COMMUNE D'IXELLES
Service de l'Urbanisme
Chaussée d'Ixelles, 168
B – 1050 BRUXELLES

Objet : IXELLES. Avenue Brugmann, 217B.
Aménagement d'une terrasse sur la toiture avec aménagement d'un accès.

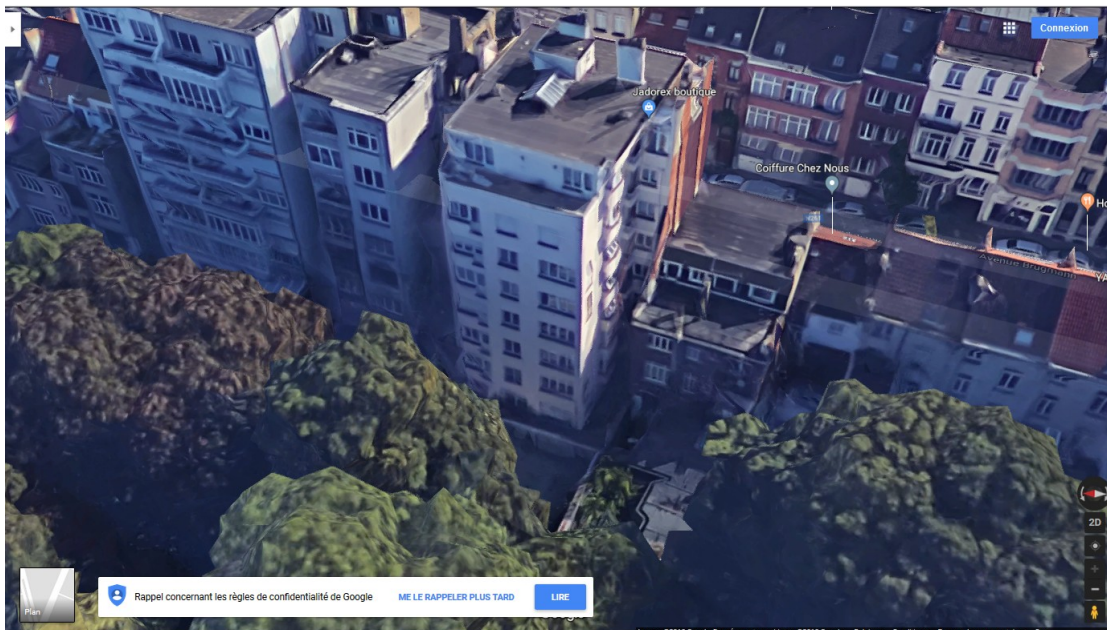
De manière générale, la CRMS n'émet pas d'objection sur le principe d'aménager une terrasse au droit de toiture plate. Toutefois, ces propositions paraissent plus pertinentes quand elles sont associées à un toit plat avec mur d'acrotère et non à une toiture plate surmontant des lucarnes : la typologie du bien ne se prête pas particulièrement à l'intervention projetée. De plus, la mise en œuvre, côté rue, de grands bacs massifs contenant des plantations induit une confusion du statut et de la hiérarchie des composantes de la façade. La toiture se voit surmontée partiellement d'une 'couronne verte' par rapport à la ligne de brisis. Ce dispositif est en outre fort visible depuis l'espace public. La CRMS demande dès lors de s'abstenir des bacs à plantes et de se limiter à un garde-corps sobre, par exemple en ferronnerie, en recul d'au moins 1,5 m afin qu'il ne soit pas visible depuis l'espace public.

La CRMS constate par ailleurs qu'une terrasse pourrait être aménagée sur la toiture plate du niveau plus bas (2^{ème} étage) à l'arrière, appartenant au même appartement et n'ayant pas d'impact sur l'espace public ; elle suggère d'explorer cette alternative.
